## KUNDENDIENST-SCHNELLBRIEF

München, den 1. Juli 1960

Nr. 44/M

Auspuffkappe

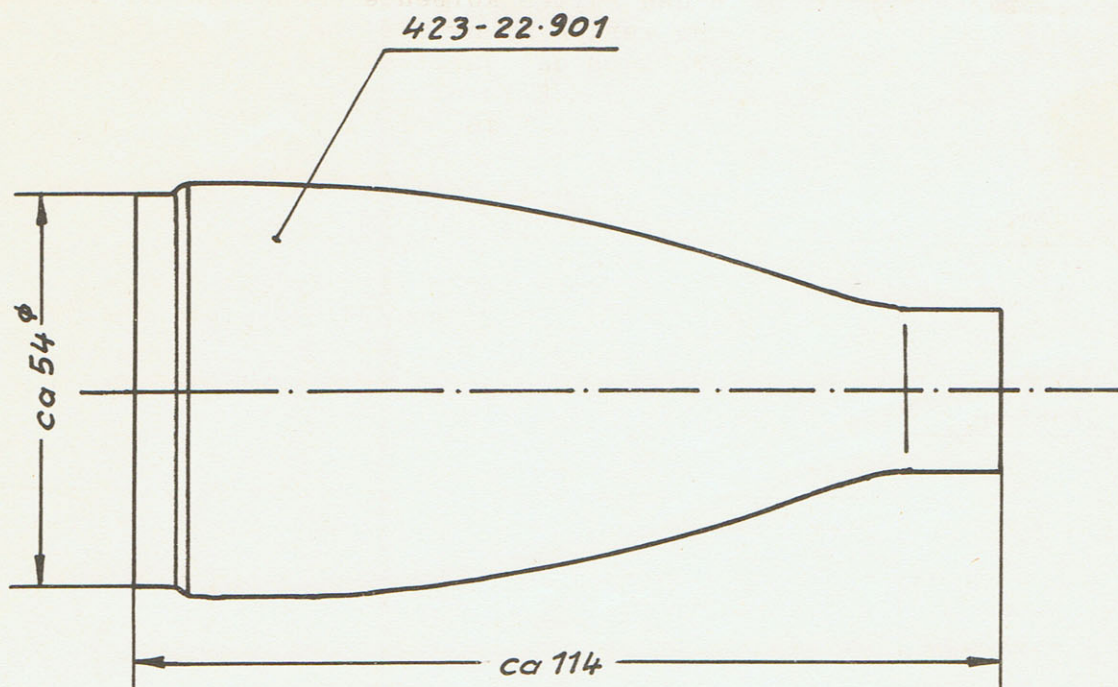
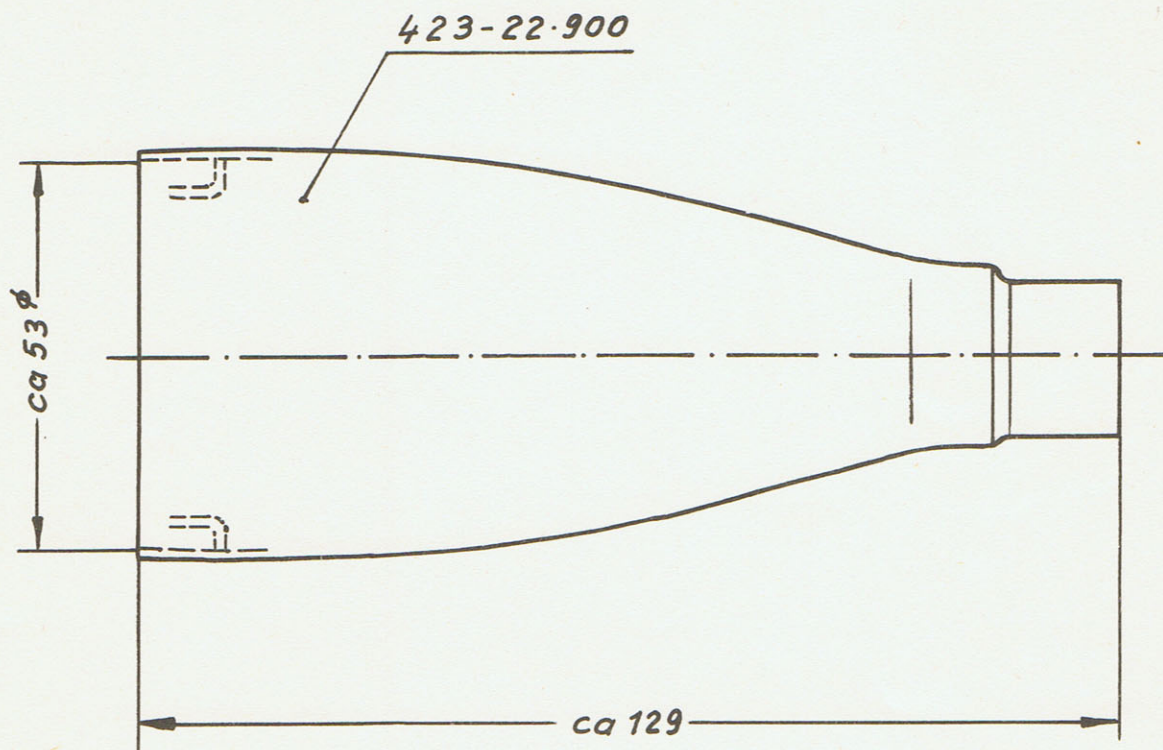
5.) Auspuffkappen für ZÜNDAPP-Combinette, Typ 423

a.) Auspuffkappe 423-22.900

Diese Kappe wird mit dem Ansatz auf den Auspuffmantel aufgeschoben.

b.) Auspuffkappe 423-22.901

Diese Kappe wird mit dem Ansatz in den Auspuffmantel geschoben.

Weitere Unterschiede können beiliegender Skizze entnommen werden.
